新竹縣政府工程查核代表照片表

拍攝日期：112.09.08

工程名稱：新埔鎮5里村里道路及設施改善工程

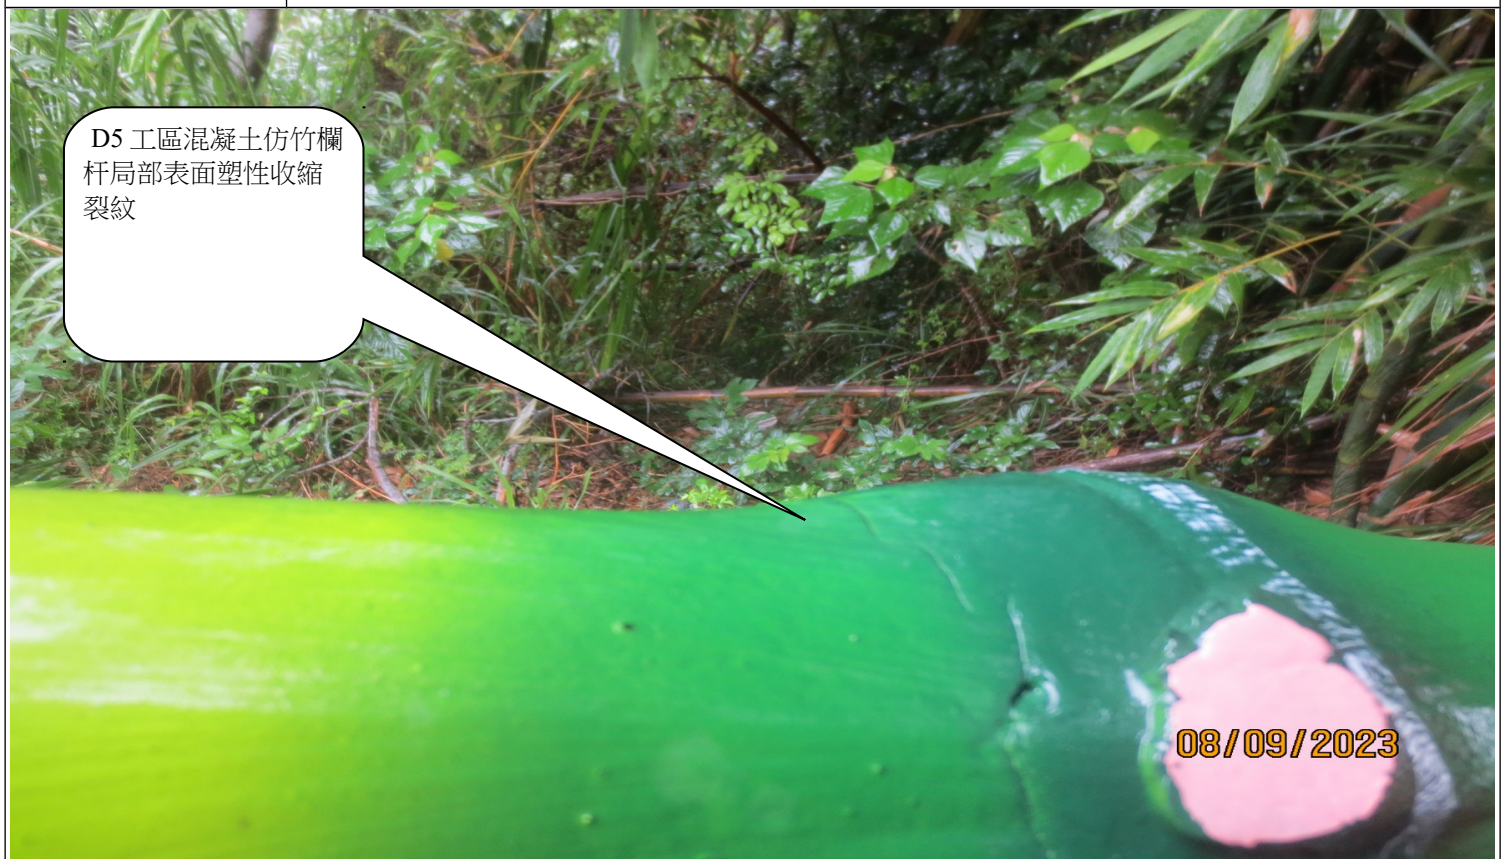
基座混凝土澆置有蜂窩或孔洞產生。。

基座混凝土澆置有蜂窩或孔洞產生。

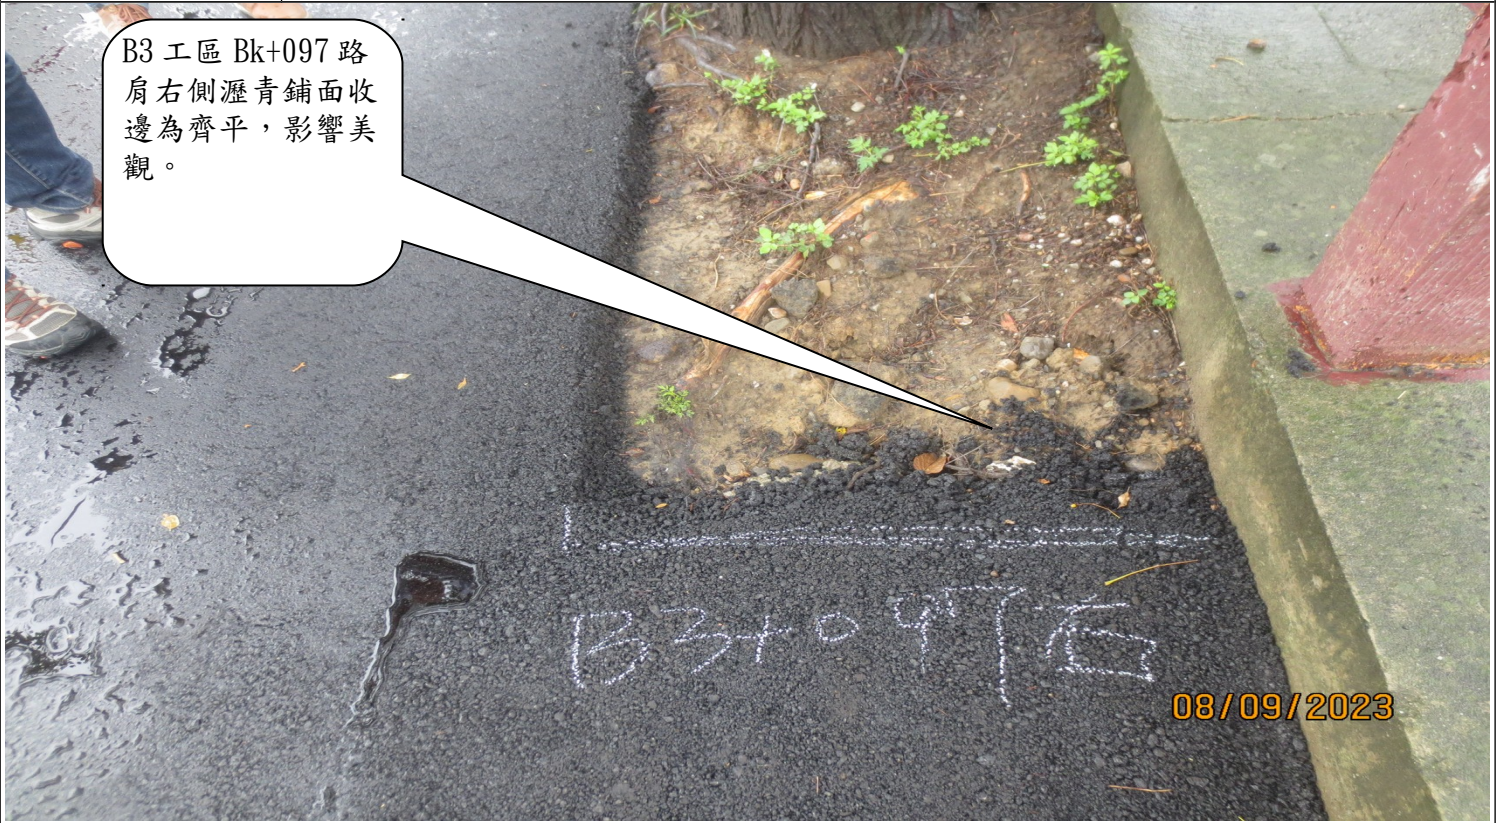
C1 工區鋼板護欄混凝土基座端部局部夾板未清除。
